図書番号 KK7-051_改3
提出年月日 2020年7月14日
東京電力ホールディングス株式会社

工事計画に関するヒアリングにおける事前確認について（原子炉冷却系統施設）

○対象資料名：【原冷】主要設備リスト

高圧炉心注水系ポンプの揚程算出における水源と移送先の圧力差、静水頭及び配管・弁類圧力損失の評価範囲について、図1-1及び図1-2の高圧炉心注水系の系統概略図に示す。

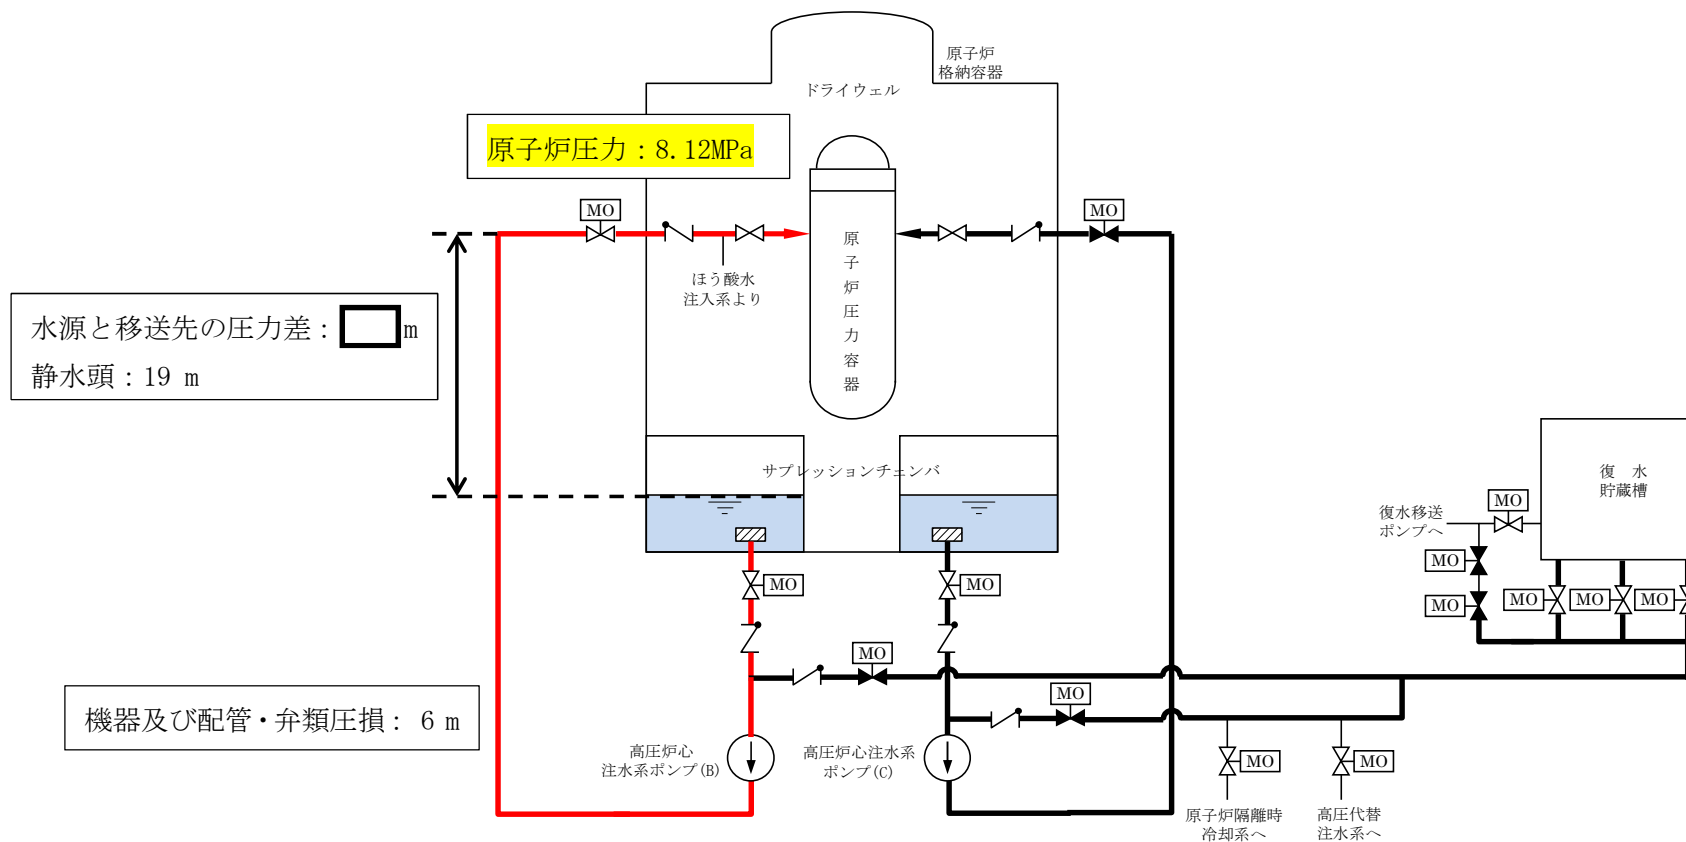
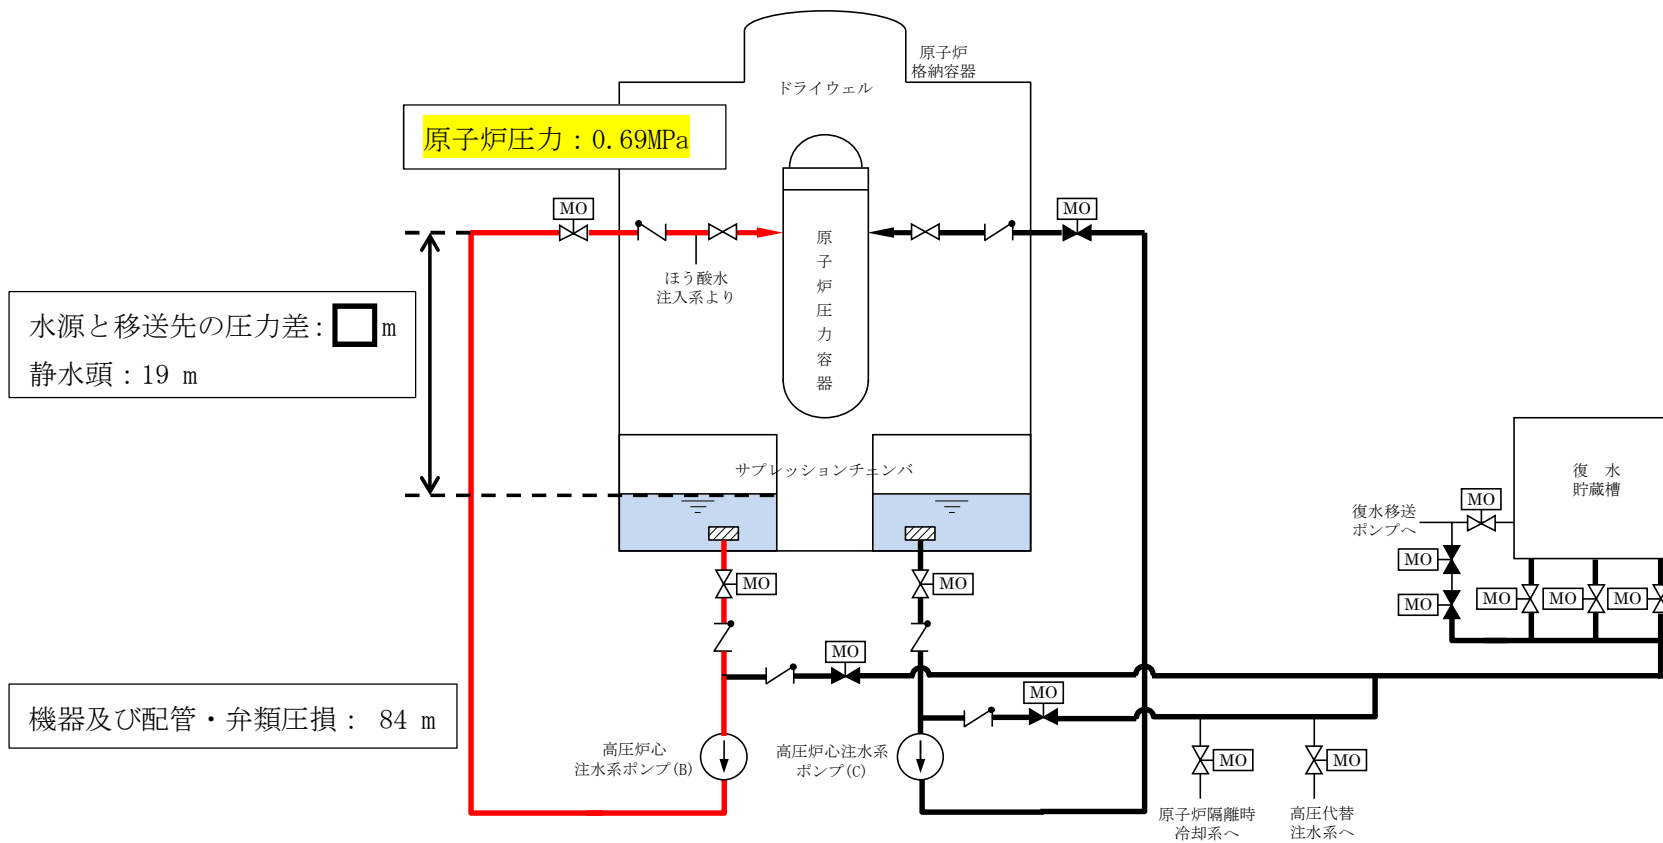
該当ページ	確認内容
P139～ 高圧炉心注水系ポンプ	<p>1) 2. 揚程の説明では、高圧時と低圧時でそれぞれ、圧損の内訳について、流路踏まえて明確にすること。</p> <p>《回答》</p> <ul style="list-style-type: none"> ・高圧時と低圧時においても同一の流路を使用致します。移送先である原子炉圧力容器の圧力が高圧時と低圧時で異なるため、水源と移送先の圧力差が異なります。また、ポンプの流量も高圧時と低圧時で異なるため、流路圧損並び機器圧損が異なります。 ・流路圧損並び機器圧損については、水源から RPV までの配管及び機器の圧損を算出をしております。
P144～ 高圧炉心注水系ストレーナ	<p>2) 3. 最高使用温度に関して、DB側の104℃に対する説明が無いが、適切でしょうか。（もし、説明抜けであれば、他にないか確認すること）</p> <p>《回答》</p> <ul style="list-style-type: none"> ・DBの説明につきましては、（概要）に記載の通り、過去に認可された工事計画のIV-3「設定根拠に関する説明書」を呼び込んでいるため、説明抜けではございません。
同上	<p>3) 3. 最高使用温度に関して、有効性評価（停止機能喪失）時を上回る120℃とする、とある。一方でRHRストレーナの評価は、有効性評価（全交流動力電源喪失）時を上回る166℃としている。同じサプレッションチェンバのプール水温度として最高使用温度の記載の考え方を説明すること。</p> <p>《回答》</p> <ul style="list-style-type: none"> ・当該システムが使用される条件でのサプレッションチェンバのプール水温度を記載する方針としております。 <p>高圧炉心注水系を使用するのは、有効性評価解析における原子炉停止機能喪失の際、残留熱除去系は使用するのは、有効性評価解析における全交流動力電源喪失の際となり、使用する事故シーケンスが異なるため、サプレッションチェンバのプール水温度が異なります。</p>
同上	<p>4) 個数は、4、であるが、4（2個を1組）と記載したほうがわかりやすいため、記載を検討願います。</p> <p>《回答》</p> <ul style="list-style-type: none"> ・ご指摘事項を踏まえ、4（2系列のそれぞれで2個を1組）に記載を修正致します。

図 3-1 高圧代替注水系の系統概略図

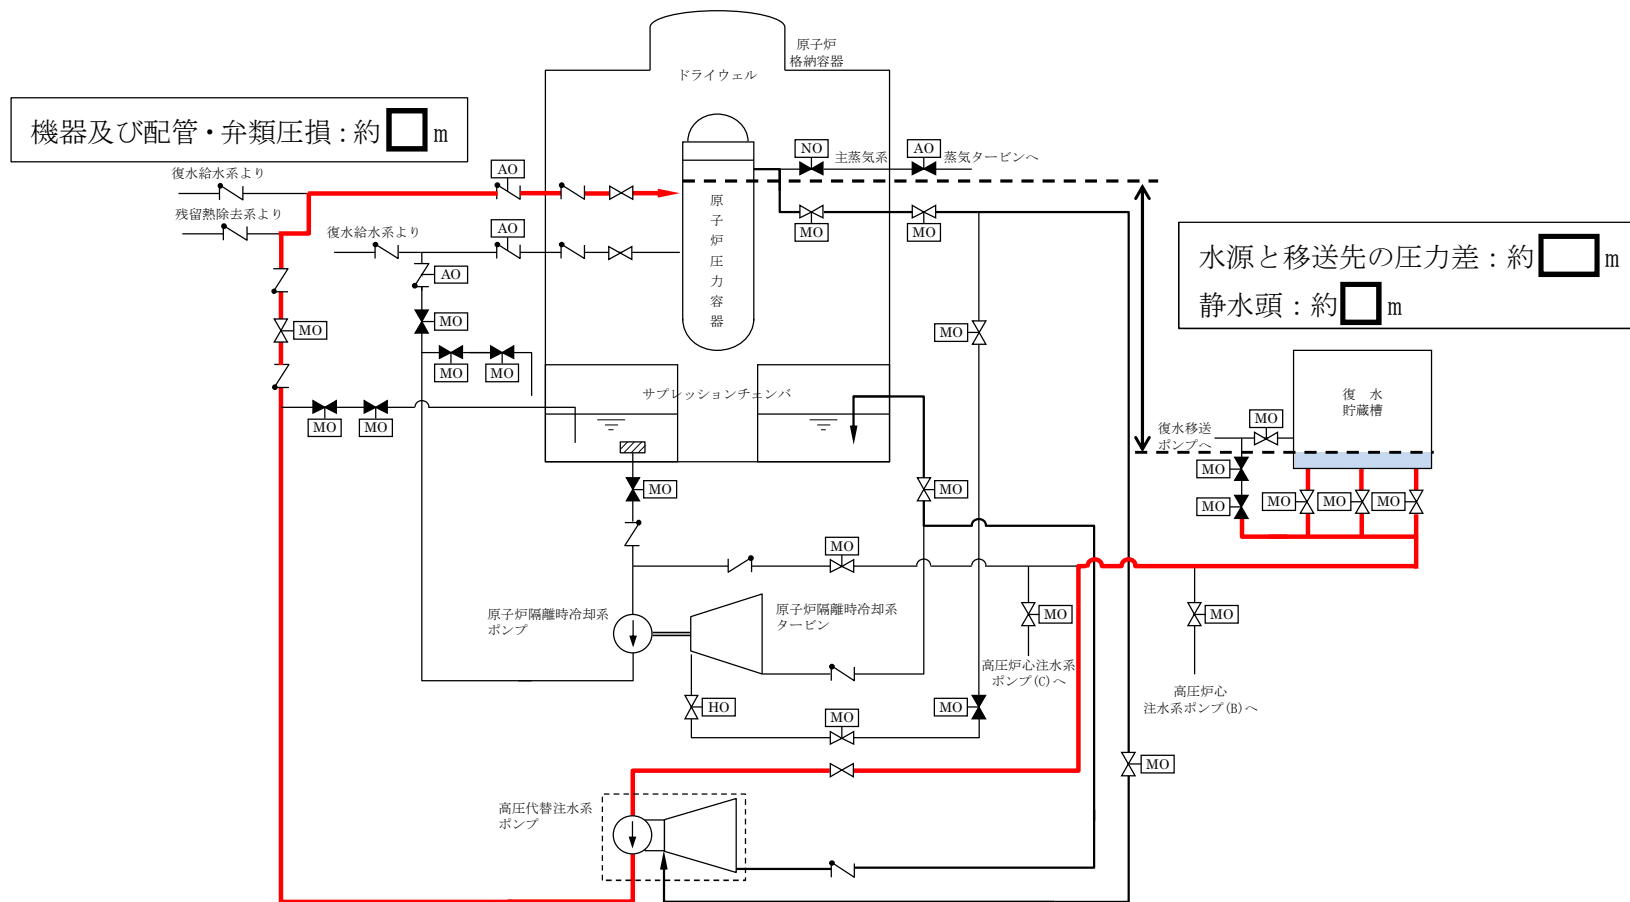
該当ページ	確認内容
P 1 9 5、 高压代替注水系ポンプ	<p>1) 揚程算出の根拠に用いた圧損の内訳について、どこの高低差、どこの圧力損失なのか系統図等で明確にして説明すること。（新規ポンプの性能評価（圧損評価）については、可搬型も含めて補足説明資料等でまとめて整理して明確に示すこと）</p>
	<p>《回答》</p> <p>・添付資料 3 にて、高压代替注水系ポンプの揚程算出の考え方を整理致しました。</p> <p>ご質問頂きました内容に対する回答として、当該資料の整理で問題がないようでしたら、他系統についても同様の資料をご提示させていただきます。</p>

高圧代替注水系ポンプの揚程算出における水源と移送先の圧力差、静水頭及び配管・弁類圧損失の評価範囲について、図 3-1 の高圧代替注水系の系統概略図に示す。

可搬型代替注水ポンプ (A-2 級) の吐出圧力算出における静水頭, ホース圧損, ホース湾曲による影響, 機器及び配管・弁類圧損の評価範囲について, 図 4-1~図 4-10 の系統概略図に示す。

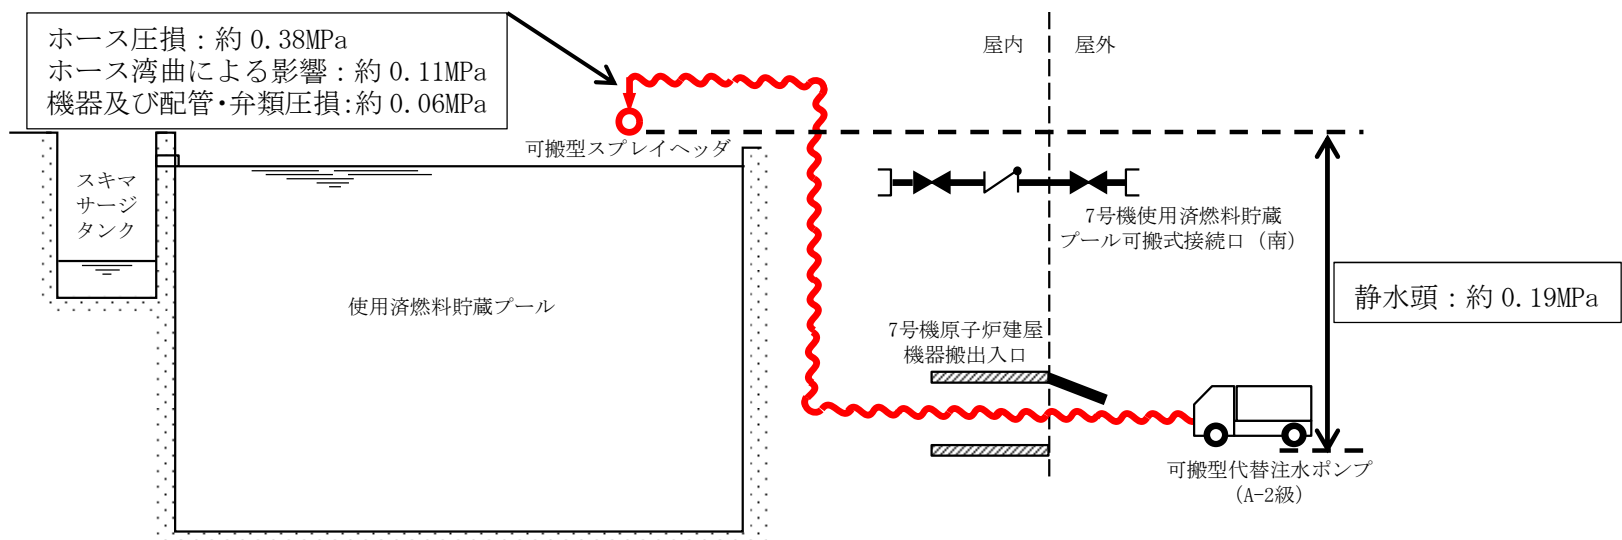
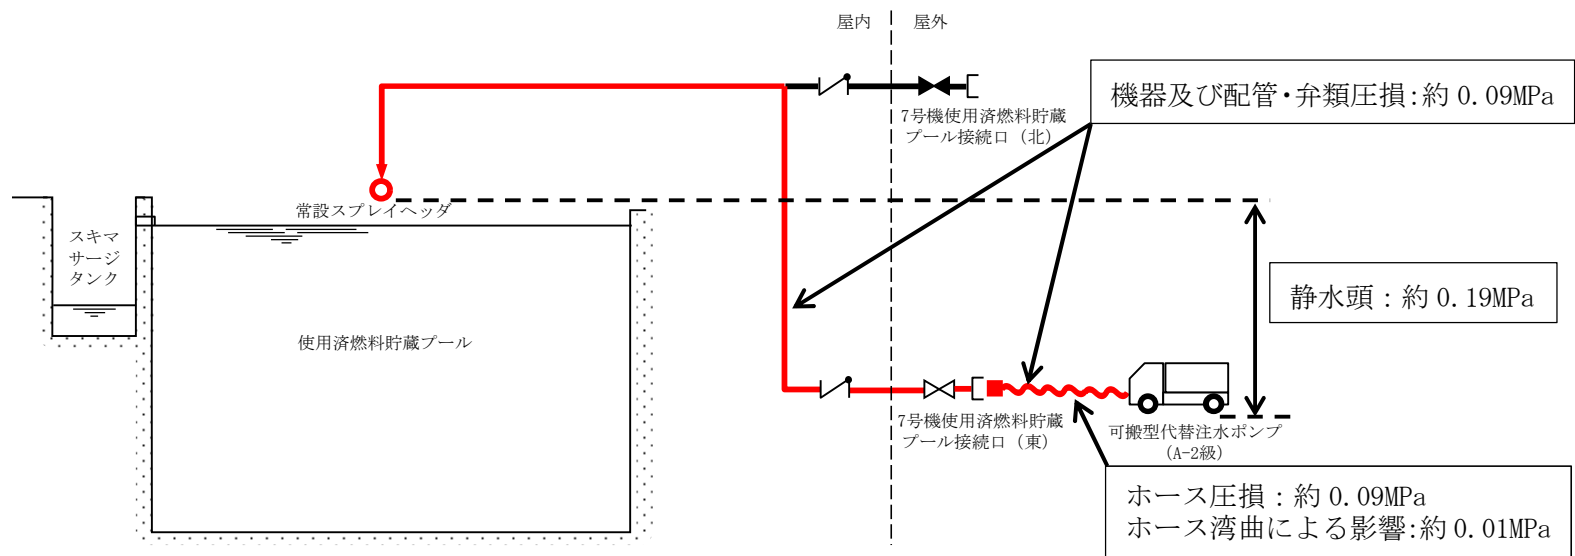
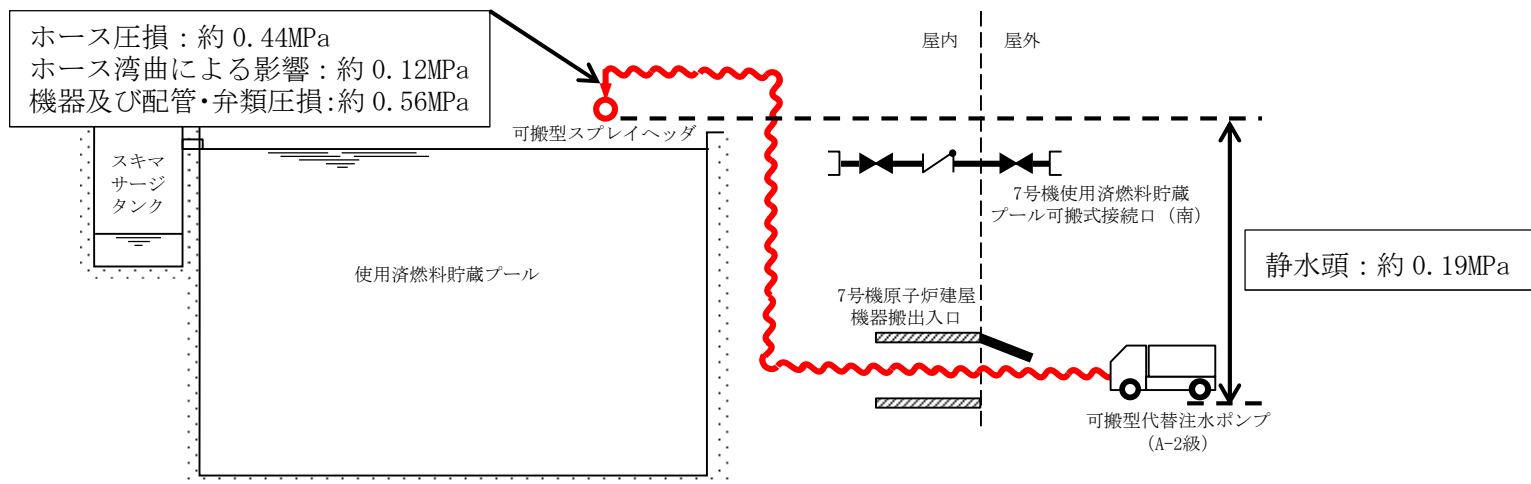
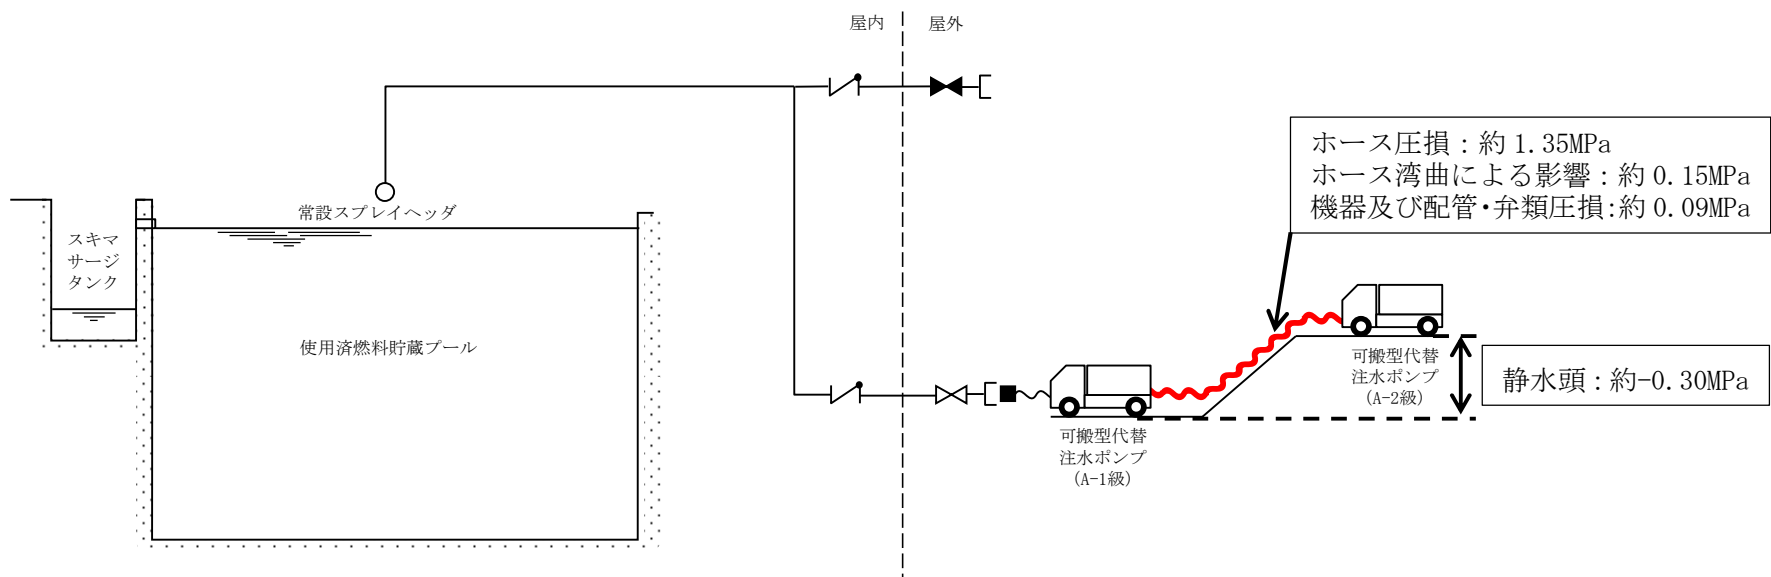
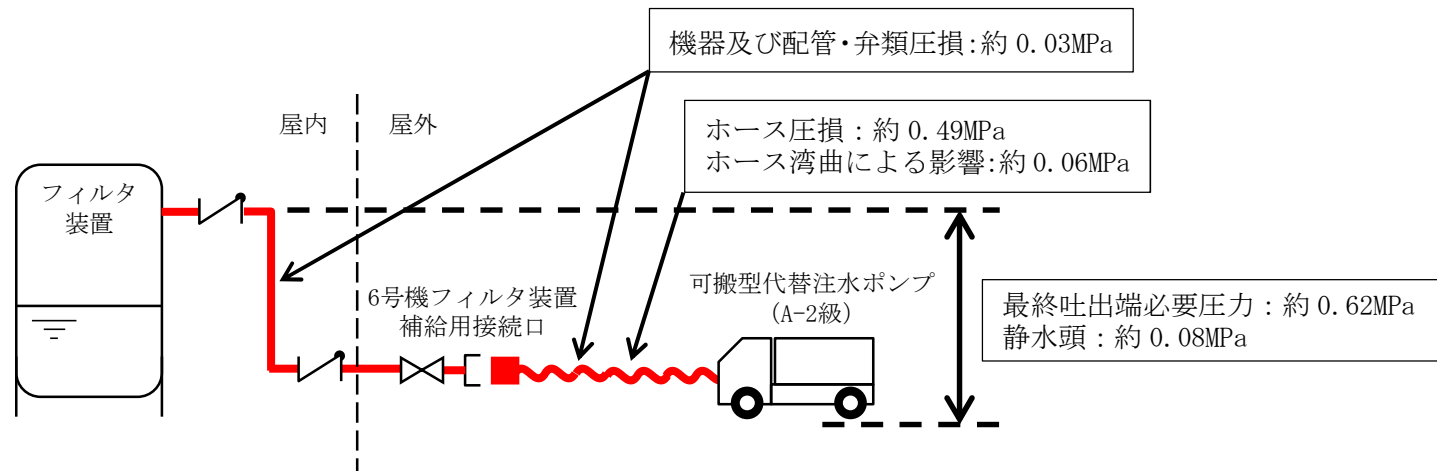
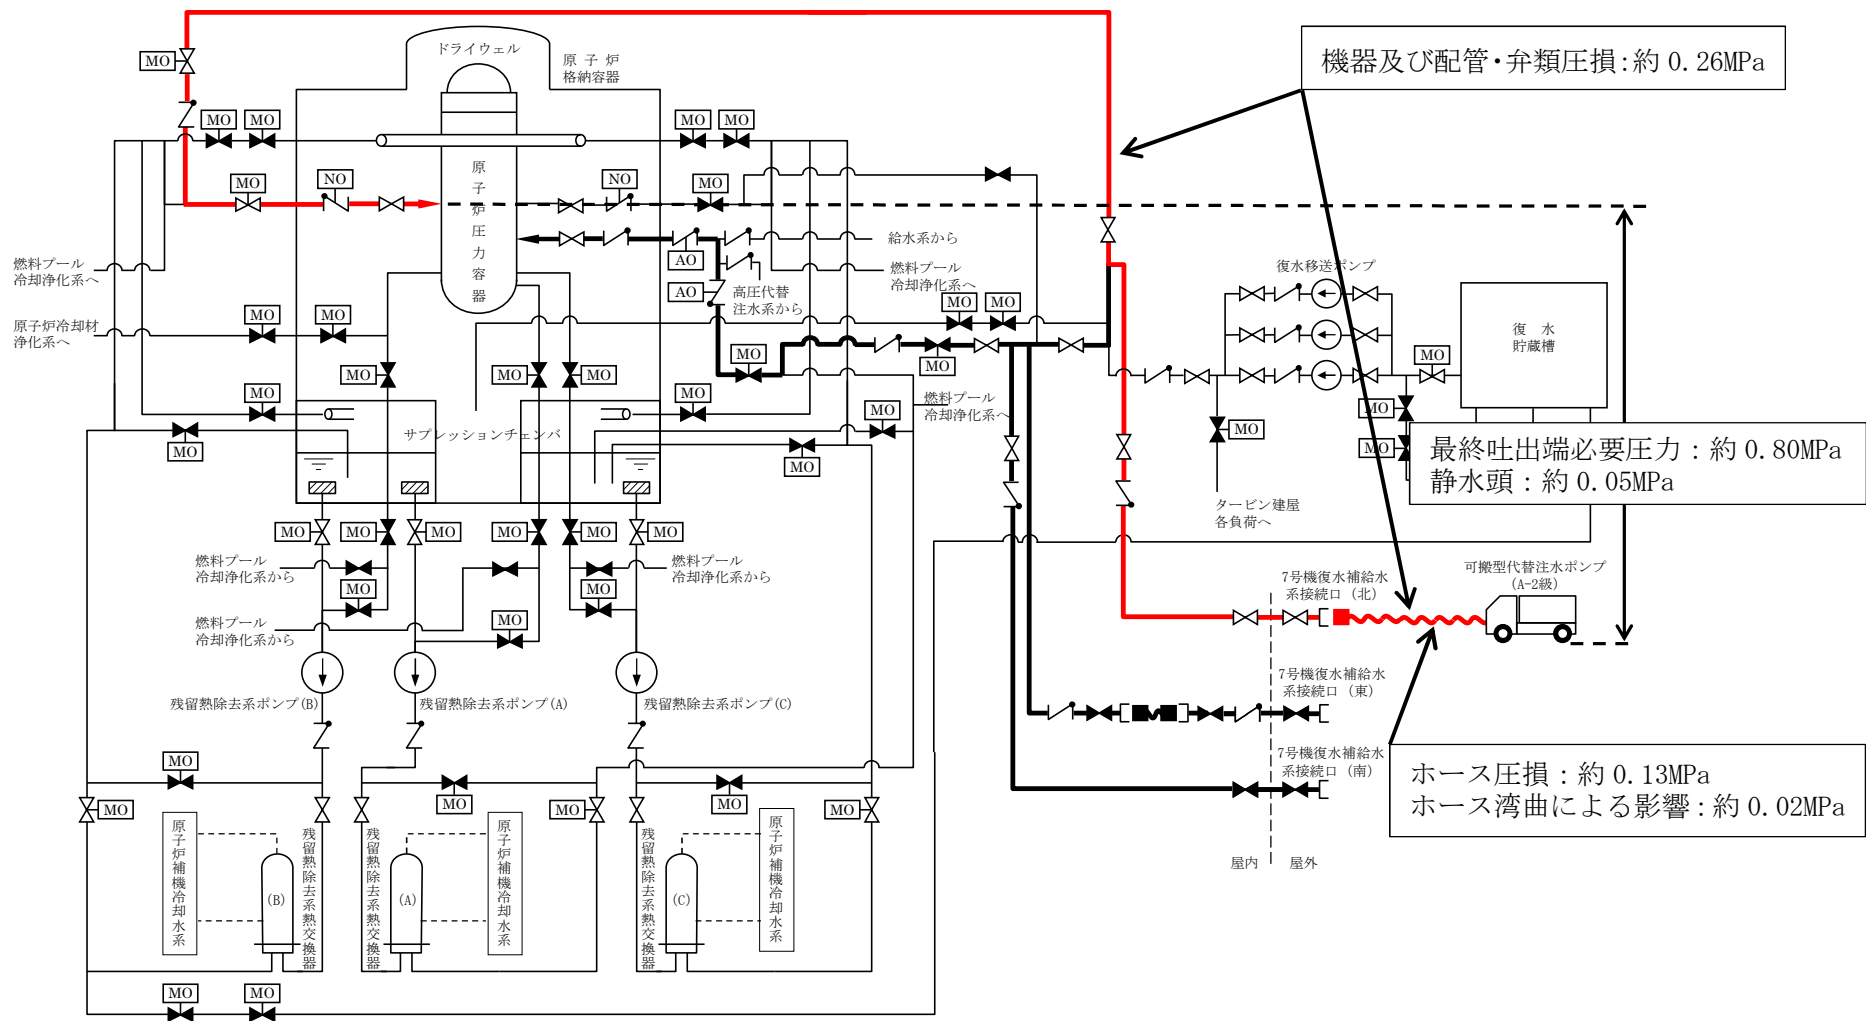
該当ページ	確認内容
P 2 3 6、 主配管、 【可搬型代替注水ポンプ（A-2 級）】	<p>1) 最高使用圧力 3. 4 3 MPa のバウンダリを図示して、主配管に対する圧力評価の考え方を説明すること。</p>
	<p>《回答》</p> <p>・当該配管は既設の RHR 系のバウンダリ配管であり、既設配管の設計条件が SA 時における圧力を上回るため、既設配管の設計条件を要目表の記載数値としております。</p>
	<p>2) 可搬型代替注水ポンプ（A-2 級）を用いたラインナップについて説明すること。使用の組み合わせで、一番、揚程が必要なケースで可搬型ホースの圧損が一番高い接続の組み合わせ、一番流量が多い接続の組み合わせを示して、ポンプ機能の成立性を説明すること。</p>
	<p>《回答》</p> <p>・可搬型代替注水ポンプ（A-2 級）のホースの組合せ及びラインナップ</p>

<p>については、「KK7 補足-020 工事計画に係る説明資料（設備別記載事項の設定根拠に関する説明書）」の1章にてお示ししております。</p> <p>各系統にて使用する際の流量及び最大吐出圧力におけるポンプ機能の成立性及び最大吐出圧力の整理については、添付資料4のQHカーブ及びレイアウト図を基にご説明致します。</p>
	<p>3) 可搬型代替注水ポンプ（A-2 級）の使用の組み合わせについて、全て示し、最小揚程、最小流量においても本ポンプ機能が成立性することを説明すること。（本ポンプの根拠書はどこの施設に付いているでしょうか？）</p>
	<p>《回答》</p> <ul style="list-style-type: none"> ・ 2) 回答と同様です。 <p>なお、可搬型代替注水ポンプ（A-2 級）の設定根拠については、最大流量及び最大吐出圧力で使用するという理由で、燃料プール代替注水系が主登録となっていることから、核燃料物質の取扱施設及び貯蔵施設のうち、燃料プール代替注水系にてお示ししております。</p>
	<p>4) QHカーブで各性能に対応する定格点（揚程、流量）を示すこと</p>
	<p>《回答》</p> <ul style="list-style-type: none"> ・ 各系統使用時における使用点を添付資料4のQHカーブにてお示し致します。
